# Controdeduzioni alle osservazioni

Comune di Vione

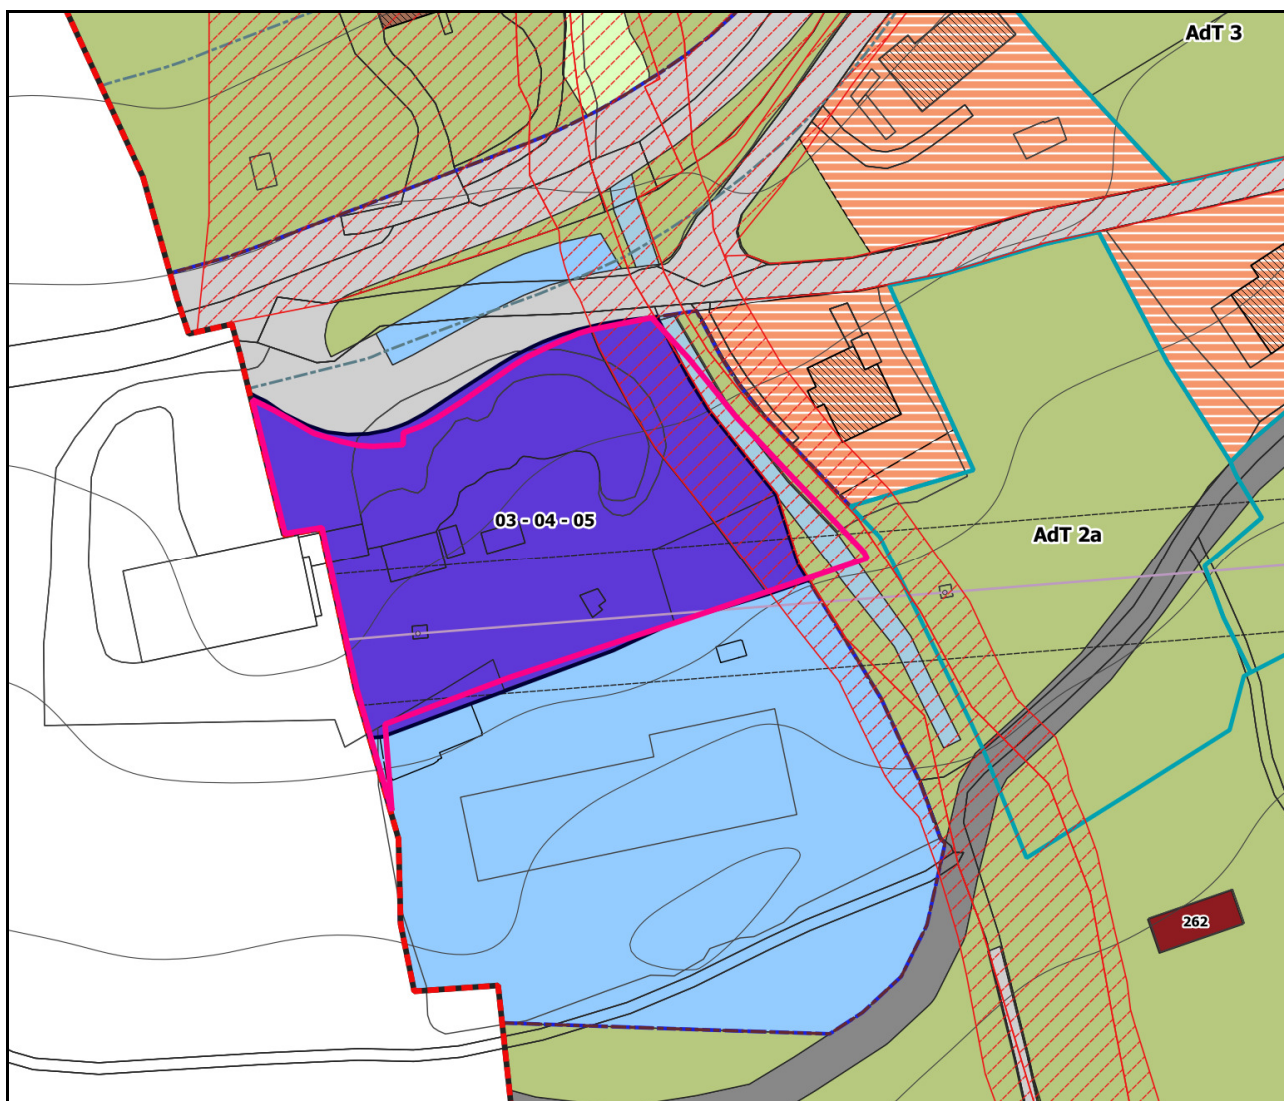
<b>Richiedente:</b>	GAGNI DANILO FABIO
<b>Numero di protocollo:</b>	880
<b>Data protocollo:</b>	12.03.2022
<b>Qualità:</b>	Comproprietario
<b>Dati catastali:</b>	foglio 26 mappali 151
<b>Sintesi osservazione:</b>	<b>Proposta di controdeduzione:</b>
<p><b>1)</b> Chiede in qualità di comproprietario dell'immobile di cui al mappale 147 del foglio 26 che il terreno adiacente venga trasformato (almeno per una porzione adiacente al fabbricato) in area dove possa essere sviluppata la volumetria ricavata con l'ampliamento previsto dall'art. 111, comma 9, delle nuove NTA della variante di PGT.</p>	<p><b>1)</b> Si propone di accogliere tale osservazione cambiando destinazione urbanistica in zona B1 Edilizia residenziale consolidata a una piccola porzione di lotto limitrofa agli intorni dell'edificio di cui all'osservazione.</p>

<b>PROPOSTA DI CONTRODEDUZIONE</b>	<b>ACCOGLIBILE come da controdeduzione</b>
------------------------------------	--

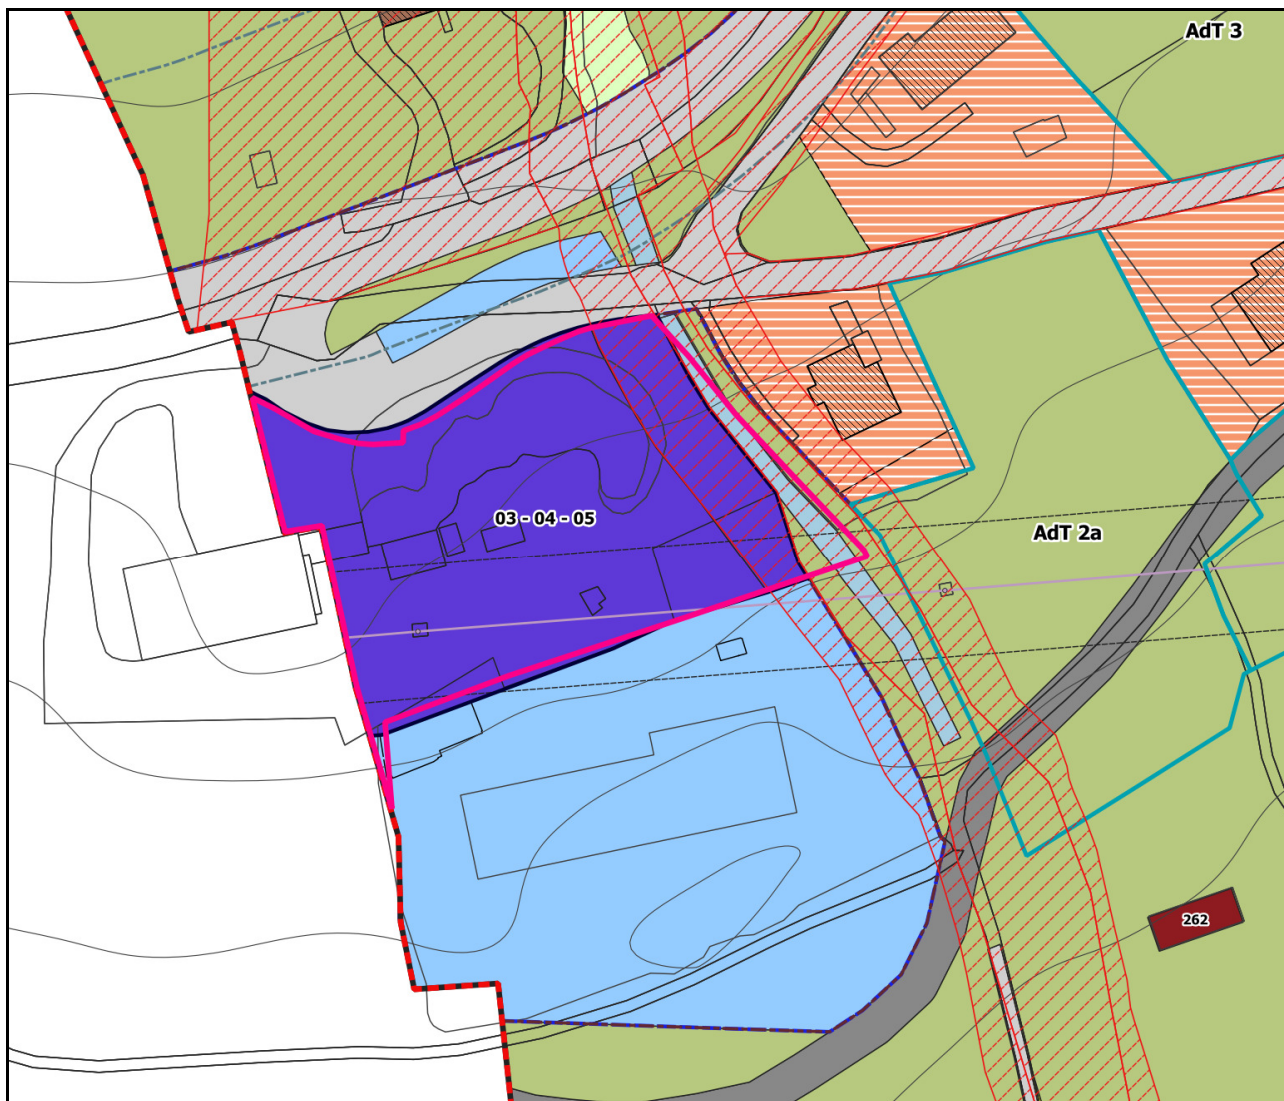
<b>Richiedente:</b>	GREGORINI GRAZIANO	
<b>Numero di protocollo:</b>	958	
<b>Data protocollo:</b>	19.03.2022	
<b>Qualità:</b>	Comproprietario	
<b>Dati catastali:</b>	foglio 28 mappali 9; 184; 186; 188; 190; 193; 195; 197; 199; 201; 203	
<b>Sintesi osservazione:</b>	<p>Si chiede per l'area di proprietà individuata in cartografia come "Lotto P" all'interno della zona urbanistica "D1 - Attività artigianali esistenti consolidate":</p> <p><b>1)</b> La possibilità di adeguare il perimetro del "Lotto P" ai reali confini di proprietà dei mappali catastali e aggiornare la superficie territoriale riportata nelle norme di cui al punto 18 dell'art. 115 "D1 - Attività artigianali esistenti";</p> <p><b>2)</b> La possibilità di prevedere all'interno delle norme uno/due alloggi residenziali per il custode e per il proprietario;</p>	
<b>Proposta di controdeduzione:</b>	<p><b>1)</b> Si propone di accogliere la modifica del confine del Lotto P così come proposta e di modificare il perimetro del Lotto P ad est lasciando il torrente Val Pisore esterno;</p> <p><b>2)</b> È già previsto dal punto c.1. Industria, Artigianato dell'art. 7 delle Norme Tecniche di PGT che di seguito si riporta in estratto "Sono inclusi negli spazi di supporto, le mense e le infermerie, oltre che gli alloggi residenziali per il custode e per il proprietario per una Superficie Lorda sino ad un massimo di 250 mq per ogni attività produttiva";</p>

<p><b>3)</b> Considerate le ampie cessioni sopportate dalla proprietà si chiede la possibilità di costruire a 5 metri dagli spazi pubblici ivi compresa dalla viabilità di recente ampliamento.</p>	<p><b>3)</b> Si propone di non accogliere l'inserimento in norma della distanza specificata nell'osservazione in quanto, essendo una strada comunale, eventuali deroghe saranno valutate in sede di rilascio dell'atto autorizzativo.</p>
---	---

<p><b>PROPOSTA DI CONTRODEDUZIONE</b></p>	<p><b>PARZIALMENTE ACCOGLIBILE come da controdeduzione</b></p>
---	--

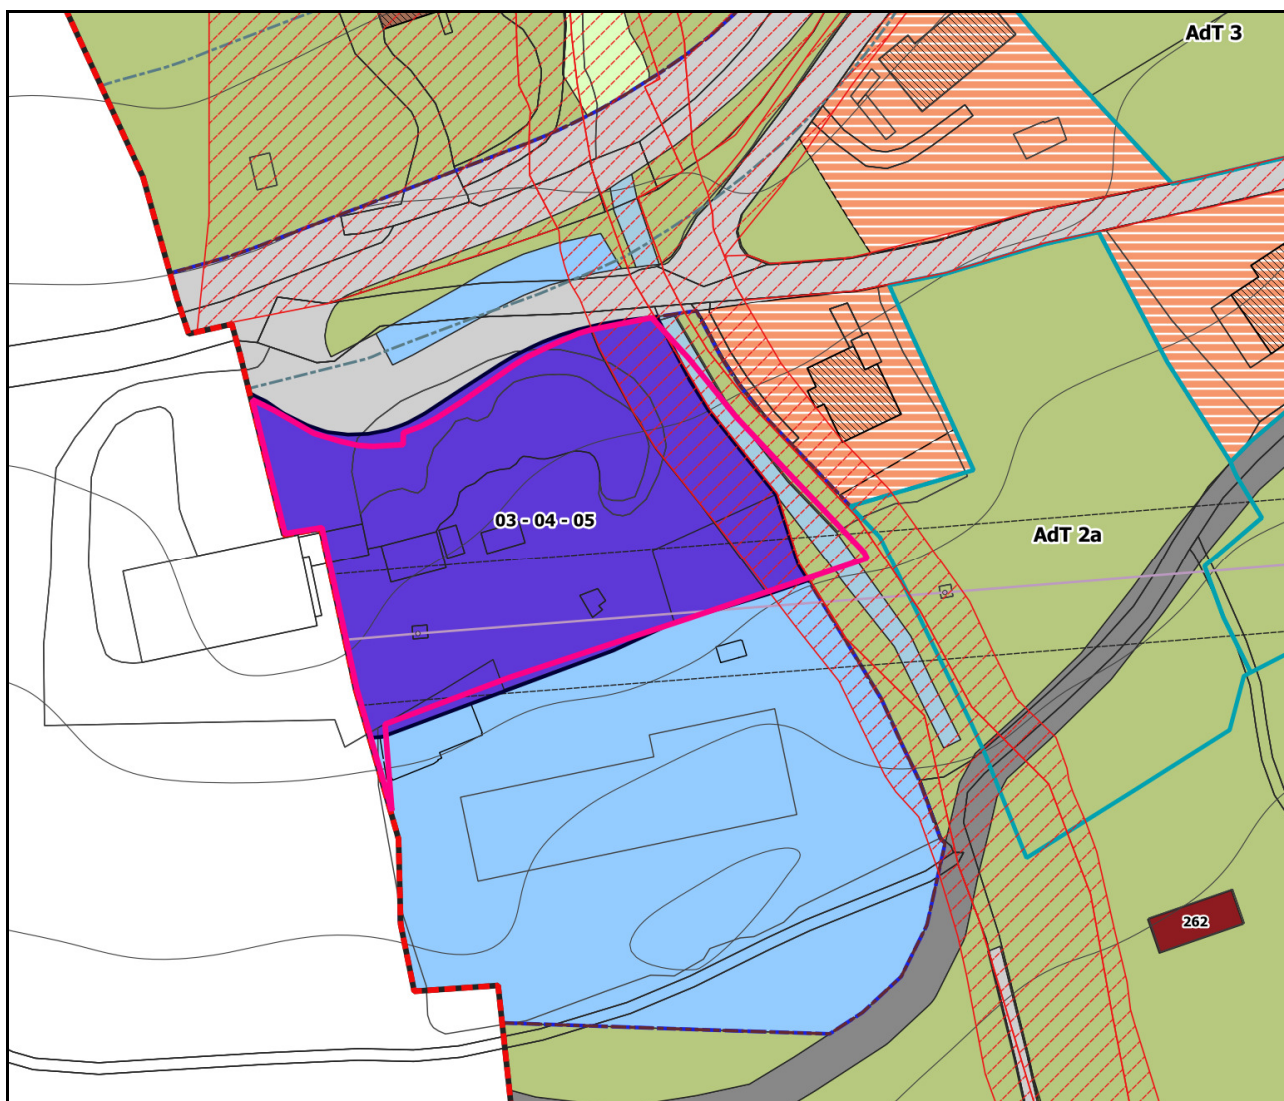
<b>Richiedente:</b>	GREGORINI FLAVIO	
<b>Numero di protocollo:</b>	959	
<b>Data protocollo:</b>	19.03.2022	
<b>Qualità:</b>	Comproprietario	
<b>Dati catastali:</b>	foglio 28 mappali 9; 184; 186; 188; 190; 193; 195; 197; 199; 201; 203	
<b>Sintesi osservazione:</b>	<p>Si chiede per l'area di proprietà individuata in cartografia come "Lotto P" all'interno della zona urbanistica "D1 - Attività artigianali esistenti consolidate":</p> <p><b>1)</b> La possibilità di adeguare il perimetro del "Lotto P" ai reali confini di proprietà dei mappali catastali e aggiornare la superficie territoriale riportata nelle norme di cui al punto 18 dell'art. 115 "D1 - Attività artigianali esistenti";</p> <p><b>2)</b> La possibilità di prevedere all'interno delle norme uno/due alloggi residenziali per il custode e per il proprietario;</p>	
<b>Proposta di controdeduzione:</b>	<p><b>1)</b> Si propone di accogliere la modifica del confine del Lotto P così come proposta e di modificare il perimetro del Lotto P ad est lasciando il torrente Val Pisore esterno;</p> <p><b>2)</b> È già previsto dal punto c.1. Industria, Artigianato dell'art. 7 delle Norme Tecniche di PGT che di seguito si riporta in estratto "Sono inclusi negli spazi di supporto, le mense e le infermerie, oltre che gli alloggi residenziali per il custode e per il proprietario per una Superficie Lorda sino ad un massimo di 250 mq per ogni attività produttiva";</p>

<p><b>3)</b> Considerate le ampie cessioni sopportate dalla proprietà si chiede la possibilità di costruire a 5 metri dagli spazi pubblici ivi compresa dalla viabilità di recente ampliamento.</p>	<p><b>3)</b> Si propone di non accogliere l'inserimento in norma della distanza specificata nell'osservazione in quanto, essendo una strada comunale, eventuali deroghe saranno valutate in sede di rilascio dell'atto autorizzativo.</p>
---	---

<p><b>PROPOSTA DI CONTRODEDUZIONE</b></p>	<p><b>PARZIALMENTE ACCOGLIBILE come da controdeduzione</b></p>
---	--

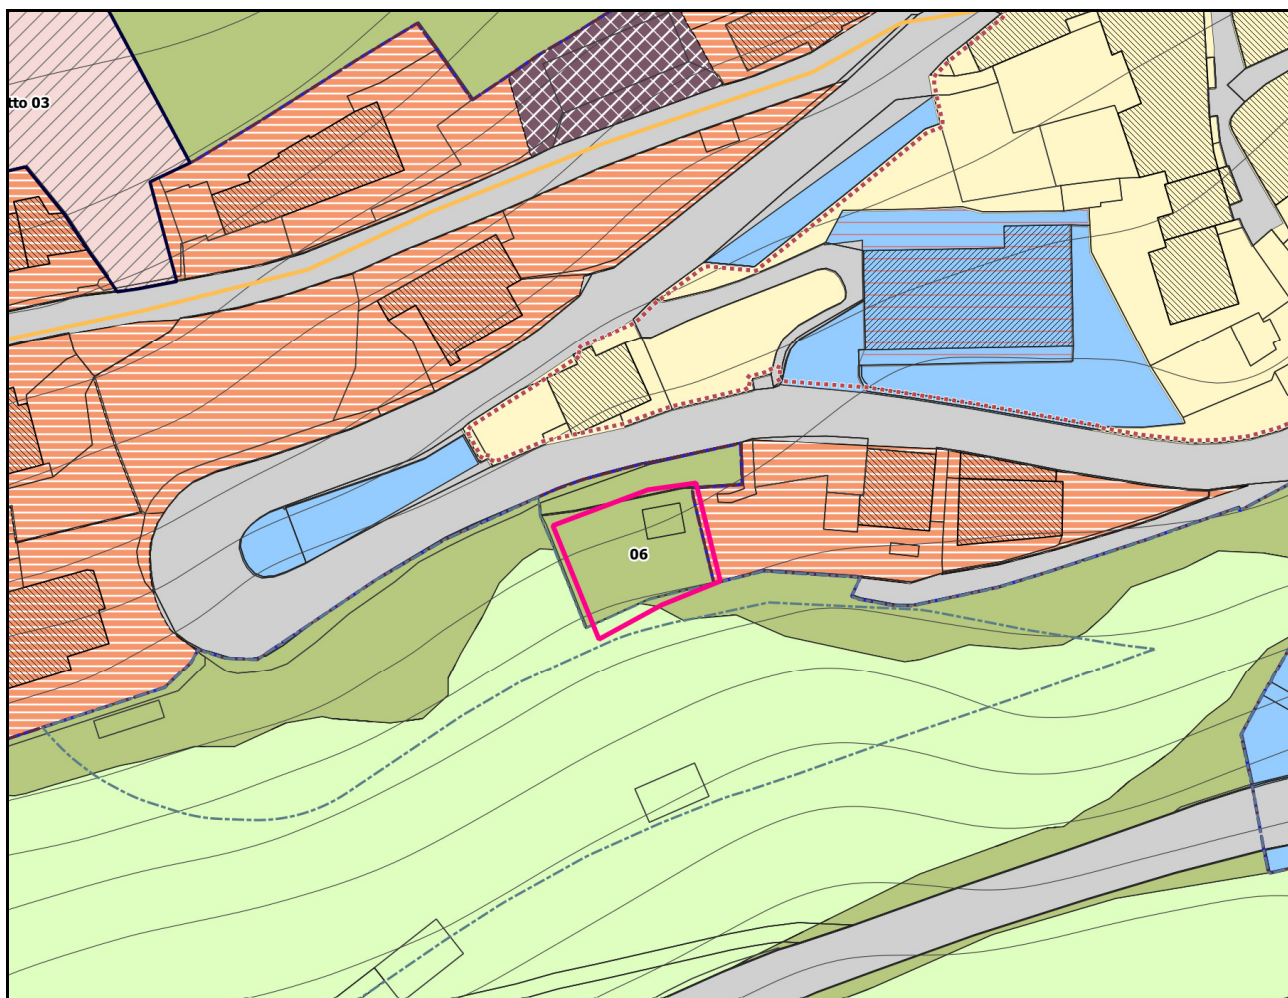
<b>Richiedente:</b>	GREGORINI BATTISTINO	
<b>Numero di protocollo:</b>	960	
<b>Data protocollo:</b>	19.03.2022	
<b>Qualità:</b>	Comproprietario	
<b>Dati catastali:</b>	foglio 28 mappali 9; 184; 186; 188; 190; 193; 195; 197; 199; 201; 203	
<b>Sintesi osservazione:</b>	<p>Si chiede per l'area di proprietà individuata in cartografia come "Lotto P" all'interno della zona urbanistica "D1 - Attività artigianali esistenti consolidate":</p> <p><b>1)</b> La possibilità di adeguare il perimetro del "Lotto P" ai reali confini di proprietà dei mappali catastali e aggiornare la superficie territoriale riportata nelle norme di cui al punto 18 dell'art. 115 "D1 - Attività artigianali esistenti";</p> <p><b>2)</b> La possibilità di prevedere all'interno delle norme uno/due alloggi residenziali per il custode e per il proprietario;</p>	
<b>Proposta di controdeduzione:</b>	<p><b>1)</b> Si propone di accogliere la modifica del confine del Lotto P così come proposta e di modificare il perimetro del Lotto P ad est lasciando il torrente Val Pisore esterno;</p> <p><b>2)</b> È già previsto dal punto c.1. Industria, Artigianato dell'art. 7 delle Norme Tecniche di PGT che di seguito si riporta in estratto "Sono inclusi negli spazi di supporto, le mense e le infermerie, oltre che gli alloggi residenziali per il custode e per il proprietario per una Superficie Lorda sino ad un massimo di 250 mq per ogni attività produttiva";</p>

<p><b>3)</b> Considerate le ampie cessioni sopportate dalla proprietà si chiede la possibilità di costruire a 5 metri dagli spazi pubblici ivi compresa dalla viabilità di recente ampliamento.</p>	<p><b>3)</b> Si propone di non accogliere l'inserimento in norma della distanza specificata nell'osservazione in quanto, essendo una strada comunale, eventuali deroghe saranno valutate in sede di rilascio dell'atto autorizzativo.</p>
---	---

<p><b>PROPOSTA DI CONTRODEDUZIONE</b></p>	<p><b>PARZIALMENTE ACCOGLIBILE come da controdeduzione</b></p>
---	--

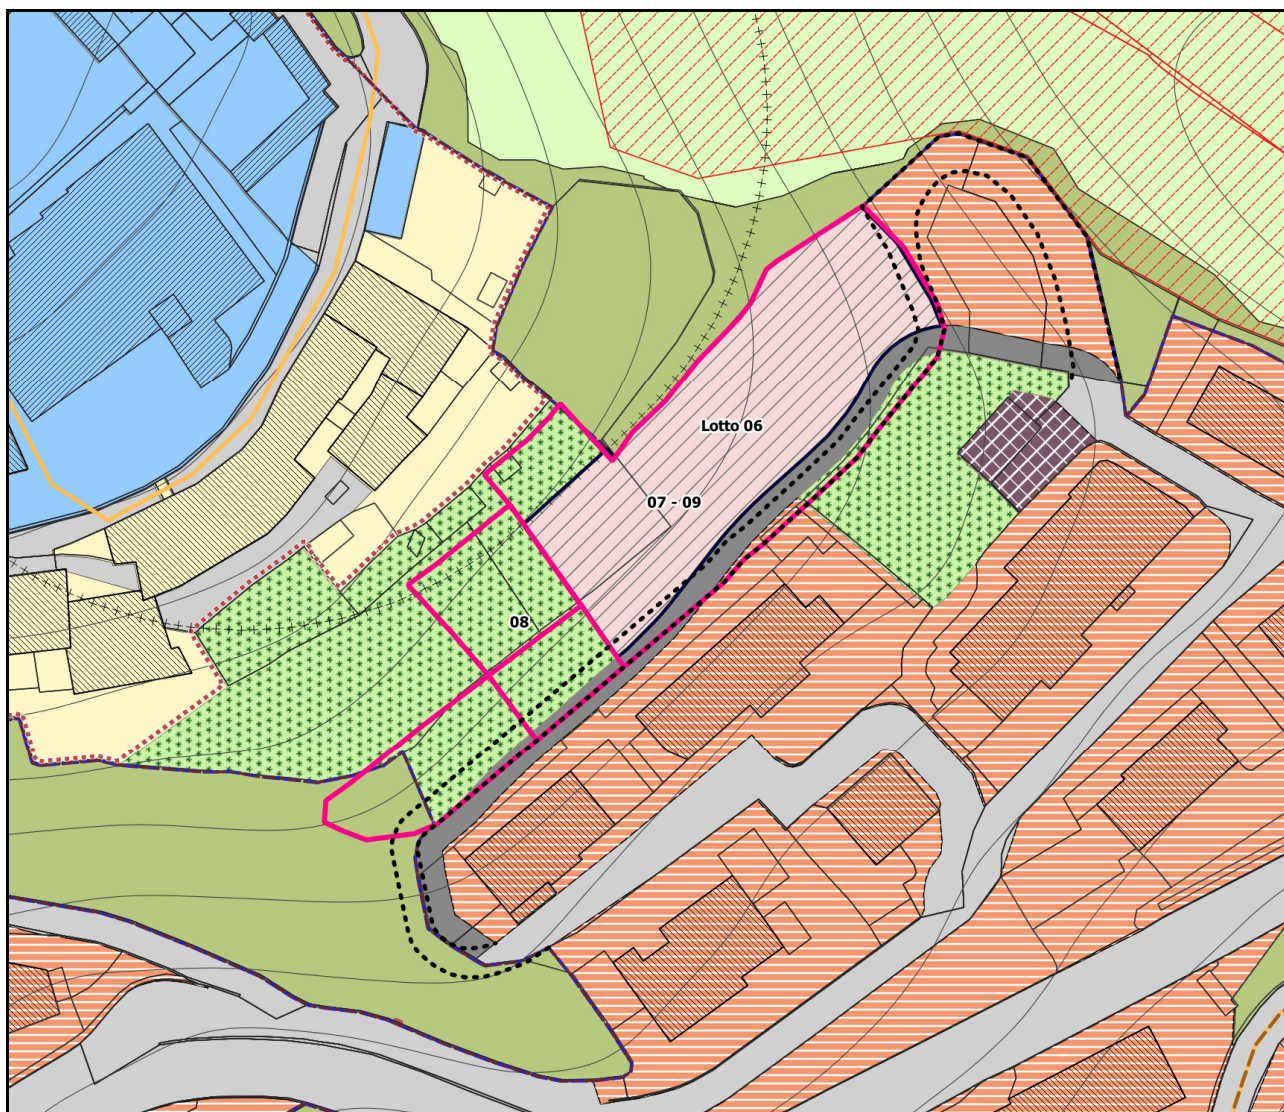
<b>Richiedente:</b>	CATTANEO COSTANTINO
<b>Numero di protocollo:</b>	1091
<b>Data protocollo:</b>	01.04.2022
<b>Qualità:</b>	Proprietario
<b>Dati catastali:</b>	foglio 24 mappale 464
<b>Sintesi osservazione:</b>	<b>Proposta di controdeduzione:</b>
<p>Chiede che al terreno di proprietà venga assegnata una capacità edificatoria (circa 300 mc) in quanto intenzionato a trasferirsi a Vione con tutta la famiglia. Il terreno è attualmente accessibile dall'alto tramite scala pedonale, è adiacente ai posti auto già di proprietà, ed è servito dalle opere di urbanizzazione.</p> <p>Nel vigente PGT il terreno è situato in zona "B5 - Tessuto urbano a prevalenza di verde privato" mentre nella variante adottata è "E2 - Prati e pascoli esistenti di prevalente interesse paesaggistico".</p>	<p>Si propone di accogliere l'osservazione assegnando una capacità edificatoria di mc 450 a condizione che l'immobile sia destinato ad abitazione di residenza (prima casa) secondo i criteri stabiliti dall'Amministrazione Comunale; diversamente il volume è pari a mc 0,00. Si propone inoltre di cambiare la destinazione urbanistica del mappale oggetto della richiesta in "B4 - Edilizia residenziale di completamento" assoggettato a titolo abilitativo convenzionato e di adeguare il limitrofo mappale 317 foglio 24 nel TUC con destinazione a zona "B5 - Tessuto urbano a prevalenza di verde privato".</p>

<b>PROPOSTA DI CONTRODEDUZIONE</b>	<b>ACCOGLIBILE come da controdeduzione</b>
------------------------------------	--

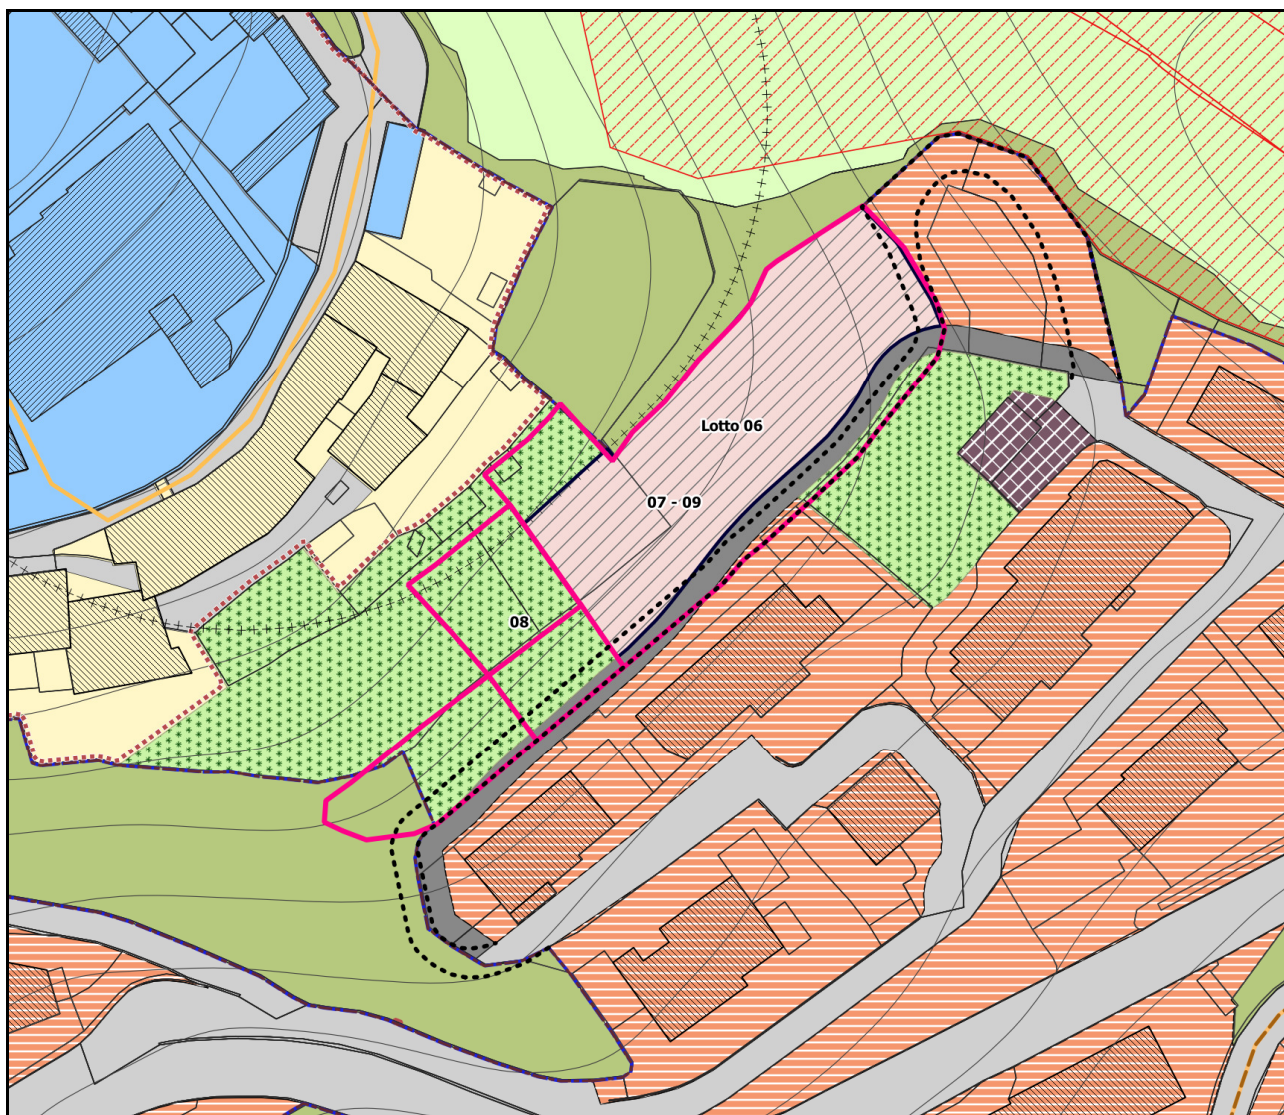
<b>Richiedente:</b>	TESTINI GIULIANO PER SOCIETA' QUADRIFOGLIO VIONE S.R.L.	
<b>Numero di protocollo:</b>	1334	
<b>Data protocollo:</b>	19.04.2022	
<b>Qualità:</b>	Proprietario	
<b>Dati catastali:</b>	foglio 25 mappali 175; 176; 262; 263; 264; 268; 259; 256 parte	
<b>Sintesi osservazione:</b>	<p>Chiede che la strada in progetto a servizio del Lotto 6 venga spostata verso nord-est attorno al box mappale 481 foglio 26 perché, ove attualmente prevista, non è realizzabile per eccessiva differenza di quote altimetriche.</p> <p>Si chiede inoltre l'aumento della volumetria assegnata al Lotto 6 da 1400 mc a 2500 mc al fine di ridurre il costo di realizzazione della nuova viabilità in progetto da PGT.</p>	
<b>Proposta di controdeduzione:</b>	<p>Si propone di accogliere la modifica della strada secondo quanto precisato nella presente osservazione e nell'integrazione presentata dallo stesso richiedente in data 24.05.2022 prot. 1832. Si precisa che ai sensi dell'art. 94 delle Norme di PGT la definizione cartografica dei tracciati viabilistici ha valore di massima e potrà essere modificata in sede di progetto esecutivo.</p> <p>Si propone di accogliere per il Lotto 6 una volumetria massima totale di 2.500 mc</p>

<p>precisando che la realizzazione della viabilità dovrà essere a spese del privato e che dovrà diventare una strada privata ad uso pubblico mantenuta dal privato; l'accesso al Lotto dovrà essere obbligatoriamente garantito tramite tale strada.</p> <p>In considerazione dell'aumento della volumetria assegnata si propone di prevedere, contestualmente alla costruzione della predetta strada, l'obbligo di realizzare un collegamento ad uso pubblico con il soprastante centro storico (Via Vittorio Veneto); tale collegamento dovrà essere realizzato e mantenuto a spese del privato.</p>
--	--

<b>PROPOSTA DI CONTRODEDUZIONE</b>	<b>ACCOGLIBILE come da controdeduzione</b>
------------------------------------	--
